Merknadsoversikt 2.gong høyring Manger sentrum aust – PlanID: 12602018000300

Figur 1. VLFK sitt døme på ei ikkje-samanhengjande byggjegransa

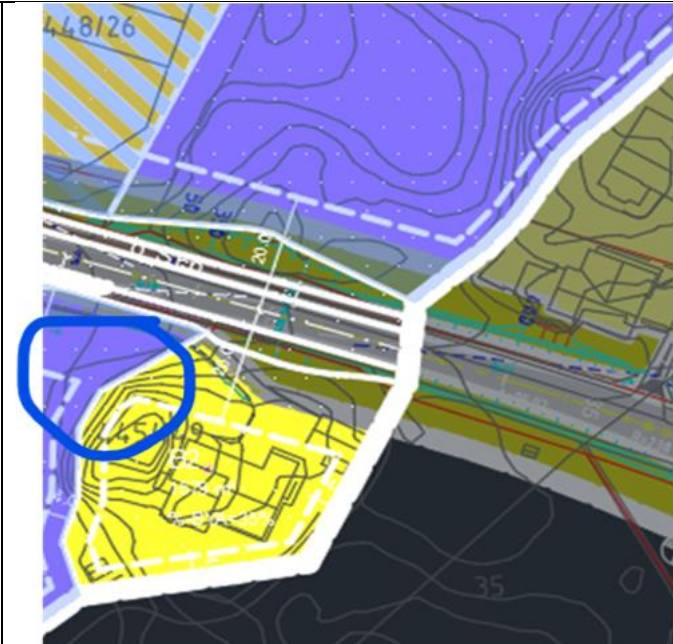
8. Det er vist byggjegrænse langs fylkesveg 525 på 20 meter. Denne må vise som ei samhengande linje gjennom utbyggingsområda, slik at det ikkje vert lagt til rette for ny utbygging innanfor byggjegrænsa.

8. Ikkje tatt til følge. Dette punktet var fremja av Vestland fylkeskommune, som har blitt vegmynde for fylkesvegar i løpet av planarbeidet. Plankonsulent har vore i dialog (via e-post) med Tone Bøyum hjå VLFK om dette punktet 02.08 og 04.08.2020. VLFK tok ikkje formell stilling til det plankonsulenten presenterte. Plankonsulent har valt å ikkje syne ei samhengjande byggjegrænse på 20 meter langs fylkesvegen. Dette grunna at dei privatrettslege byggjegrænsane mellom einskilde grunneigeedomar då ikkje kjem fram av kartet (4 meter frå eigedomsgrense). Det har lite for seg å både syne samhengjande byggjegrænse og 4 meter byggjegrænse mellom grunneigedomar, då det ikkje er høve til byggjetiltak utanfor desse grenselinjene uansett.
